32/60

Flygplan typ Auster Mk4, Mk5, Mk5C, Mk5D, J1, J1B, J1N, J1U, J5, J5F, J5K, J5L, J5B, J5G, J5H, J5P, J5Q, J5R och J5V.

Auster Service Bulletin Issue No 48; May/June 1960 - Modification No 3663 - behandlar denna åtgärd.

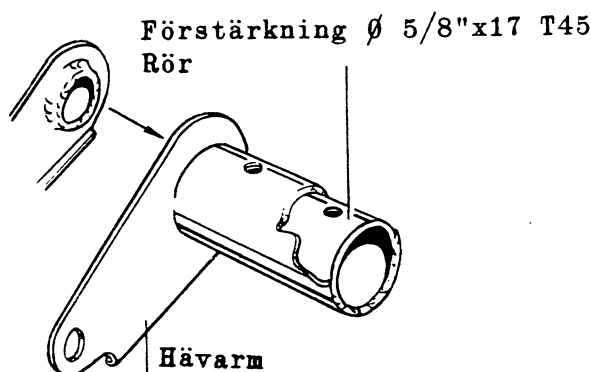
Det har i flera fall inträffat, att glapp uppstått i vingklaffarnas manövermekanism. Anledningen har varit, att hålen för de koniska pinnar, som säkrar hävarmarna på manöveraxeln (se fig), blivit ovala.

Försök att eliminera detta glapp antingen genom att använda pinnar i överdimension utan att hålen därvid uppbrotschats till korrekt dimension eller genom att ytterligare driva in originalpinnarna i de defekta hålen har därvid gjorts. Båda dessa förfaringssätt är förbjudna.

För att förhindra, att de ovan nämnda hålen blir ovala skall åtgärd enligt nedan utföras.

Alternativ I Originalhävarmarna modifieras genom att förstärkningar instickes i hävarmarnas cylindriska del och säkras i båda ändar genom svetsning (se fig).

Alternativ II Nya modifierade hävarmar monteras.

Anm 1. Då originalhävarmarna utbytas mot nya modifierade hävarmar skall de äldre omodifierade hävarmarna förstöras eller varaktigt märkas, så att de icke av misstag åter monteras.
